## 改善箇所説明図

停留所ブレーキECU

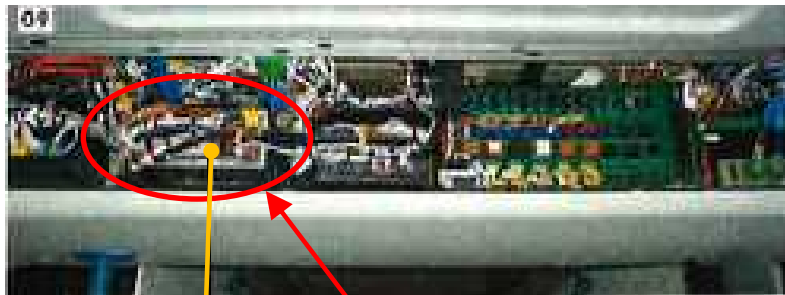
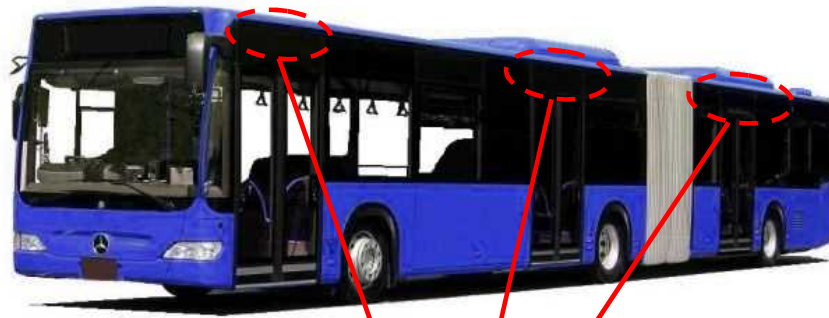
**基準不適合発生箇所**

連節バスにおいて、停留所ブレーキ（乗降口扉開扉時に作動するブレーキ）の制御プログラムが不適切なため、停留所ブレーキで停車中に駐車ブレーキを作動させると、駐車ブレーキを解除した際に停留所ブレーキが復帰するまでにタイムラグが生じて、運転者が予期せず車両が動くおそれがある。

全車両、停留所ブレーキの制御プログラムを対策プログラムに書き換える。

注：□ はプログラムを書き換える部品を示す。
